Modulo per la presentazione delle osservazioni per i piani/programmi/progetti sottoposti a procedimenti di valutazione ambientale di competenza statale

ID: Codice procedura (ID_VIP/ID_MATTM):10844

Impianto per la produzione di energia elettrica da fonte eolica, costituito da 6 aerogeneratori della potenza complessiva di 37,2 MW, un sistema di accumulo da 25 MW e relative opere connesse in località "Rempillo" nel comune di Pitigliano (GR).

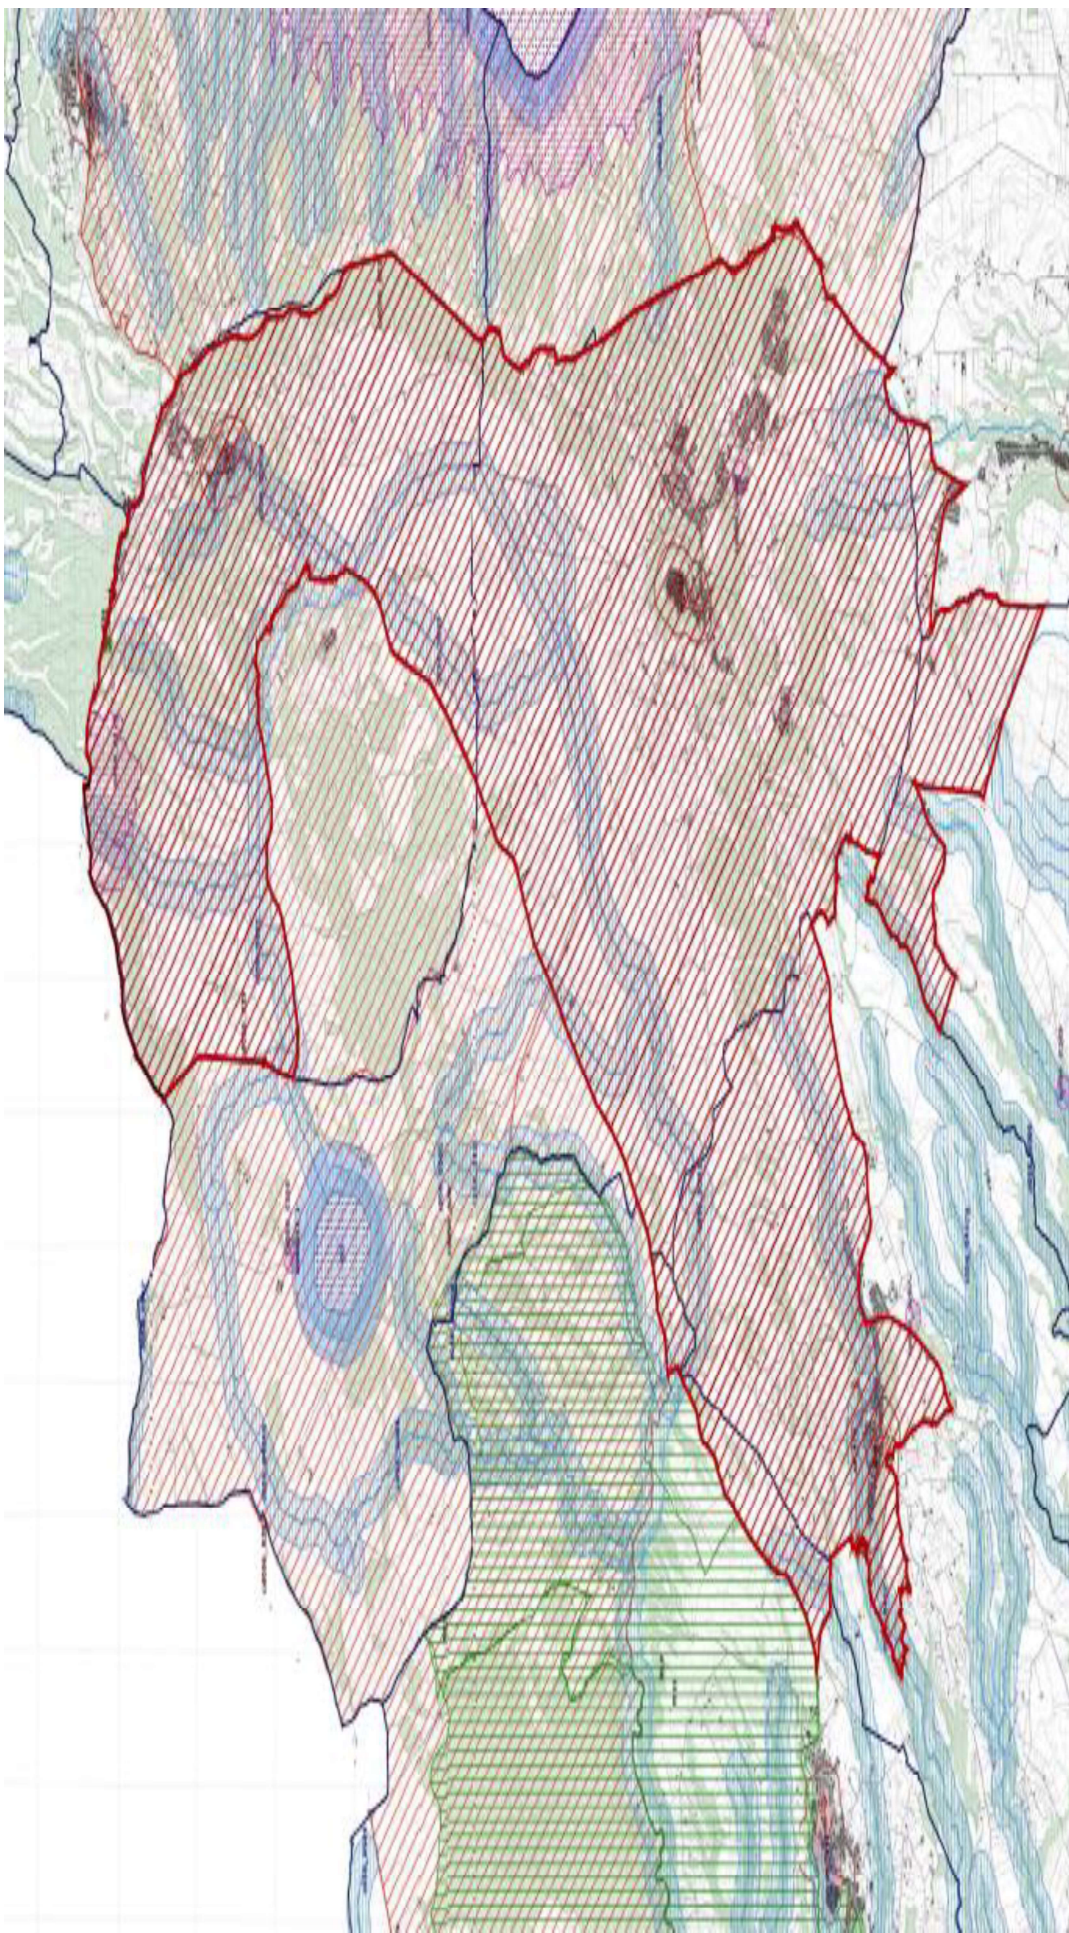
Tornando alla questione di legittimità, alla luce del combinato disposto dal "vincolo sul patrimonio paesaggistico (artt. 136 e ss. e 142 del decreto legislativo n. 42/2004 e ss.mm.ii.) e sui beni culturali" (artt. 10 e ss. del decreto legislativo n. 42/2004 e ss.mm.ii.) e dal comma 8 lettera c-quarter del D.Lgs 191/2021 e ss.mm.ii si evince che, ad oggi, le aree in cui sono previsti gli insediamenti dei sei aerogeneratori dell'impianto eolico denominato "Rempillo" non sono idonee perché ricadono tutte all'interno della fascia di rispetto dei **beni paesaggistici di notevole interesse pubblico denominati "Conca del Lago di Mezzano e territorio circostante" (D.M. 22.05.1976)** comprendente anche il **vincolo "Selva del Lamone" (D.M. 22.05.1984)** tutelati dall'**art. 136 del Codice del Beni Culturali e del Paesaggio** e in particolare un aerogeneratore (P01) è a 100 metri dal primo vincolo citato e gli altri cinque compresi in una distanza massima tra 1 km e 2 km (vedi immagine n. 1 dell'ALLEGATO). Nella fascia di rispetto dei 3 km anche la porzione di vincolo rappresentato dalla Selva del Lamone che gode di altre importanti tutele in quanto Riserva Naturale regionale (L. 394/91 e L.R. 29/97), Zona di Protezione speciale (ZPS) insieme ai Monti di Castro collegati tra loro da una Zona di Conservazione Speciale (ZSC), il sistema fluviale Fiume Fiora-Olpeta. La Selva del Lamone oltre il vincolo paesaggistico di notevole interesse pubblico che la rende area non idonea all'installazione degli impianti FER anche nelle sue fasce di rispetto dei 3 km, gode di un'altra tutela che ne rivela l'importanza di area di importanza internazionale per l'avifauna IBA (012) che viene collegata all'altra IBA (099) Lago di Bolsena attraverso la ZPS Caldera di Latera e la ZSC Lago di Mezzano che insieme sono compresi nel vincolo paesaggistico "Conca Lago di Mezzano..." e verranno uniti dal nuovo vincolo paesaggistico "*Ambito paesaggistico, geologico e geomorfologico*

dell'orlo della caldera di Latera e delle sue pendici interessate dai centri eruttivi periferici" (si veda a riguardo la proposta pubblicata sul sito del MIC in data 09/08/2023 e l'immagine n. 2 dell' ALLEGATO) all'area di notevole interesse pubblico " Conca del lago di Bolsena" (D.M. 24.10.1960). Praticamente una vasta zona che per interesse paesaggistico e naturalistico oltre che storico, archeologico e identitario rappresenta un unicum nel panorama nazionale.

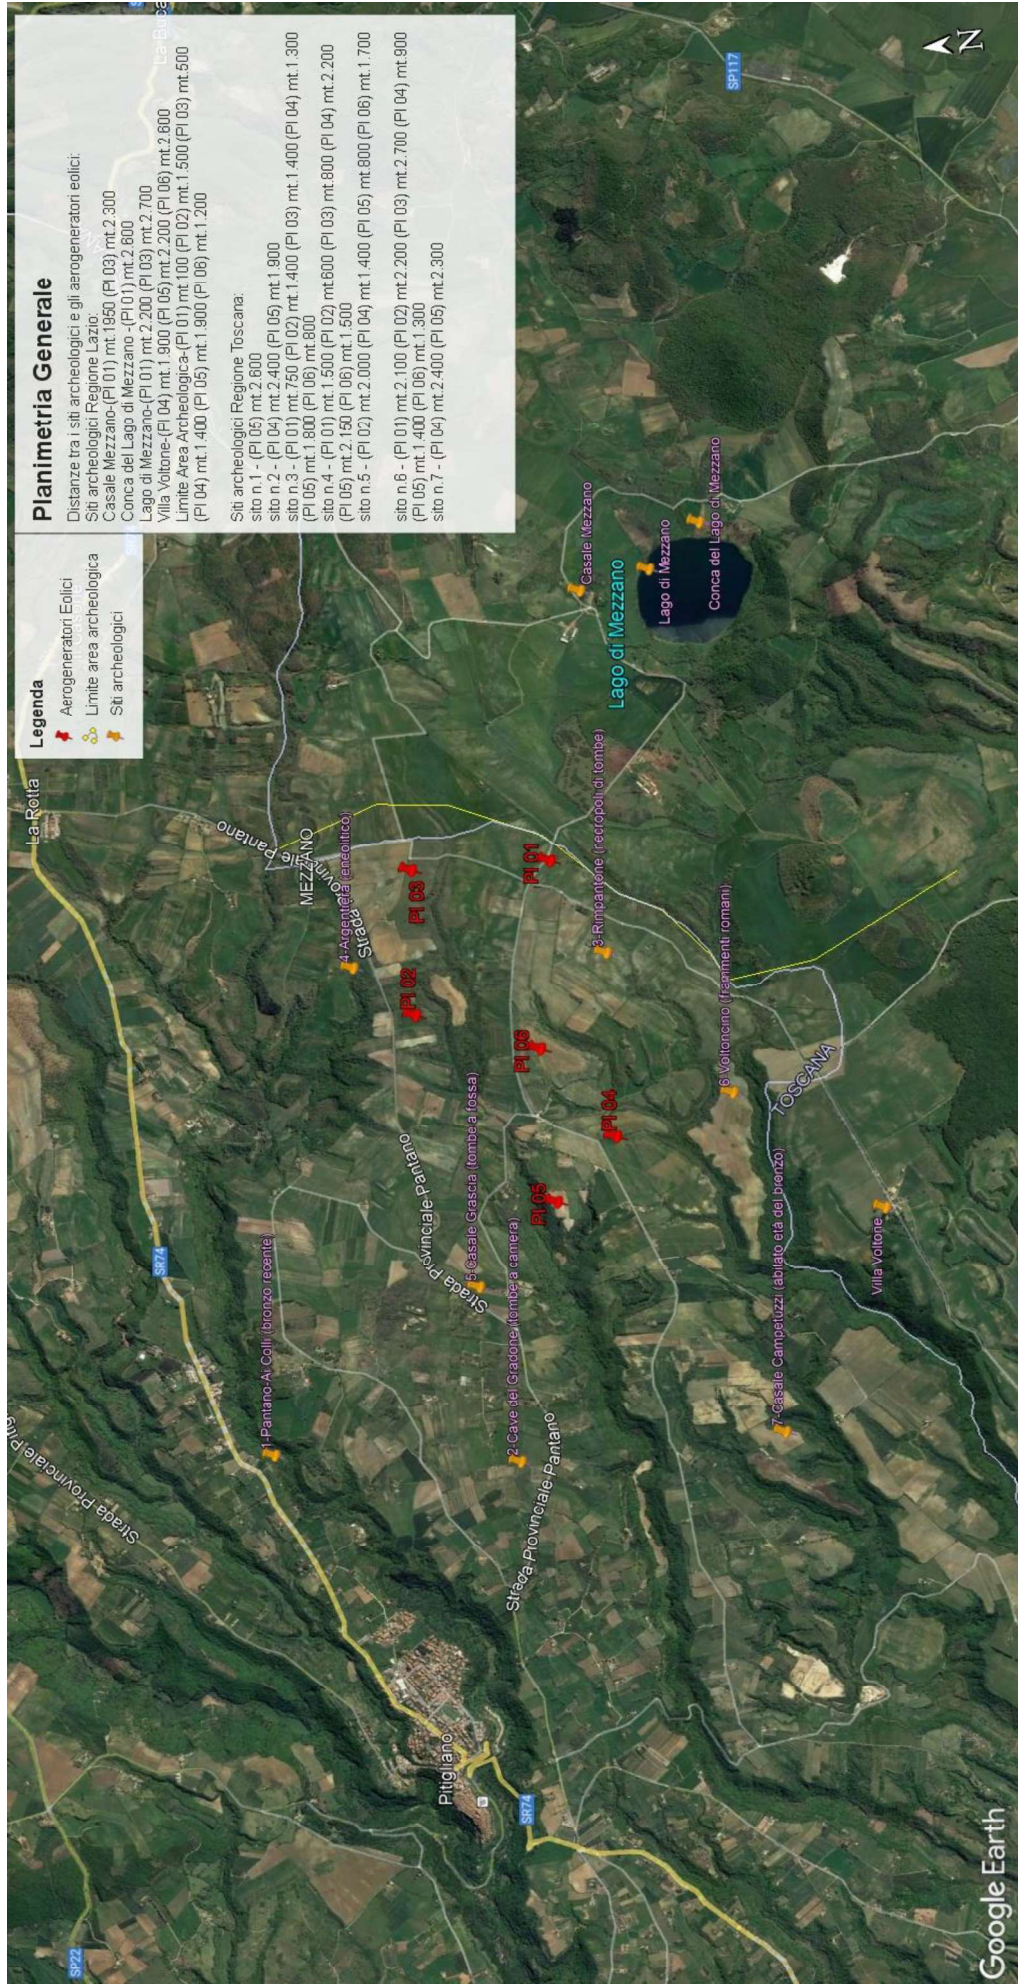
Immagine n. 3. Impatti dei sei aerogeneratori (in rosso) ricadenti nelle fasce di rispetto dei 3 km dai Beni Culturali (in giallo) e quindi in area non idonea al loro insediamento (ex art 20 co. 8 lettera c quater del D.Lgs n. 199/2021 e ss.mm.ii). Inoltre si segnala che le pale P04 e P05 ricadono all'interno di un'area archeologica e quindi in altra area non idonea.

Inoltre, la zona in cui insisterebbe l'impianto eolico industriale Rempillo è compresa nelle fasce di rispetto di 3 km di diversi beni archeologici tutelati dalla parte II del Codice dei Beni Culturali (vedi Allegato, immagine n. 3). Inoltre le pale P04 e P05 ricadono all'interno di un'area archeologica che la Proponente vorrebbe cancellare per il semplice fatto che non è riportata nel documento regionale ma nel documento provinciale come meglio dettagliato nell'Osservazione n. 5. Alla luce di quanto documentato appare chiaro quindi che la collocazione dell'impianto non ha tenuto conto alcuno dei vincoli dell'area nella quale è stato progettato e l'inserimento dell'impianto eolico nel paesaggio e sul territorio non è corretto (Allegato IV delle Linee guida nazionali di cui al D.M dello Sviluppo economico del 10.09.2010).

Le zone di interesse archeologico evidenziate nell'immagine n. 3 a cui si aggiungono anche l'importante abitato protostorico di Sorgenti della Nova e Ruderì del Castello altomedioevale che si trovano a circa 4 km dalle aree in cui è stato progettato l'impianto eolico industriale. Poco più lontano i resti del castello medioevale “Morroneccio”. Nell'area vasta le preziose necropoli eneolitiche (Poggi Alti) ed etrusche di Pitigliano, Sovana e Sorano.

Immagine n. 4 Situazione di saturazione da impianti FER nella provincia di Viterbo. Non sono riportati gli impianti fotovoltaici e agrivoltaici che hanno inciso per buona parte nel cumulo di impianti FER per superare già nel 2023 gli obiettivi del PNIEC assegnati alla Regione Lazio per il 20230.

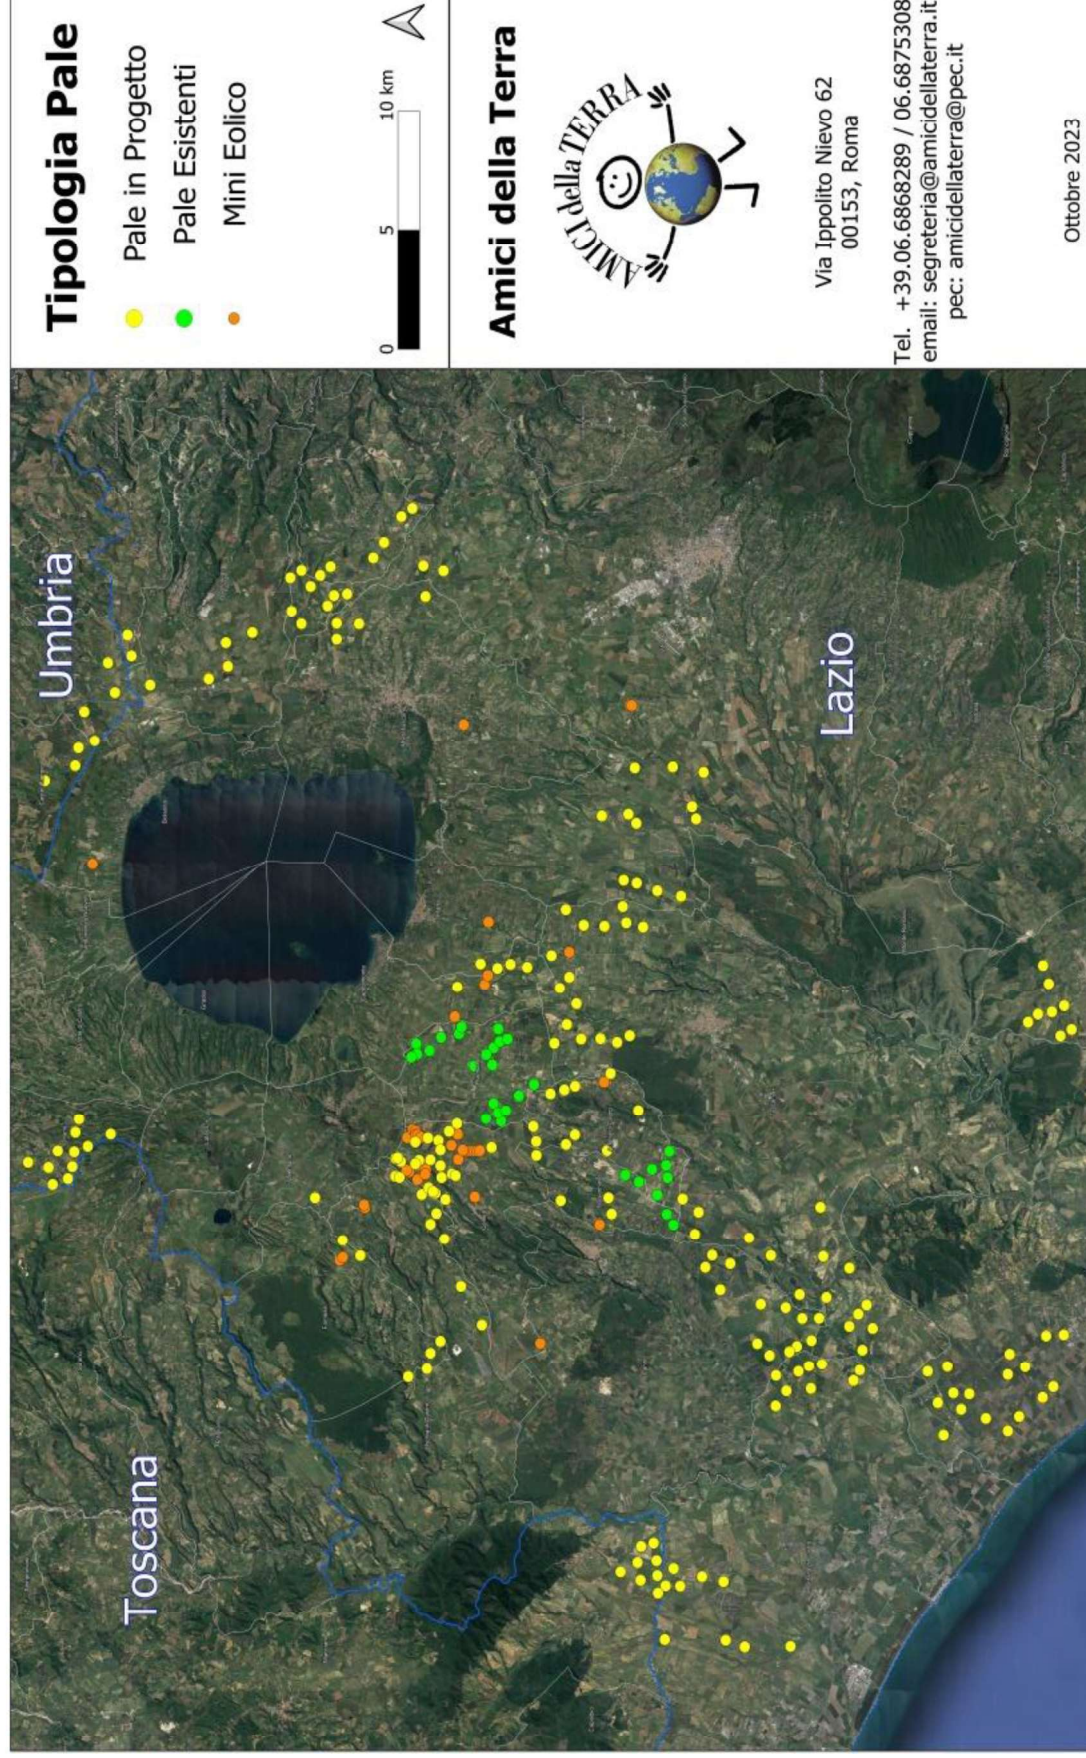
L'impianto eolico "Rempillo" pur essendo "esterno al confine provinciale e regionale ma nelle sue immediate vicinanze (a soli 100 metri i primi due aerogeneratori) oltre ad impattare sul territorio e sulle economie di tre Comuni del Lazio (Farnese, Valentano e Latera) si trova nelle fasce di rispetto dei Beni di notevole interesse pubblico come si è evidenziate nelle Osservazioni nn. 1 e 2 e crea anche degli impatti negativi anche sui beni naturalistici come verrà dettagliato nell'Osservazione n. 4. Inoltre andrebbe a sommarsi al già enorme cumulo di impianti eolici e fotovoltaici e geotermici che già creano una elevata criticità ambientale nella provincia di Viterbo e interferiscono anche con il territorio toscano come si può vedere dalle immagini nn. 4 e 5 dell'Allegato n. 1.
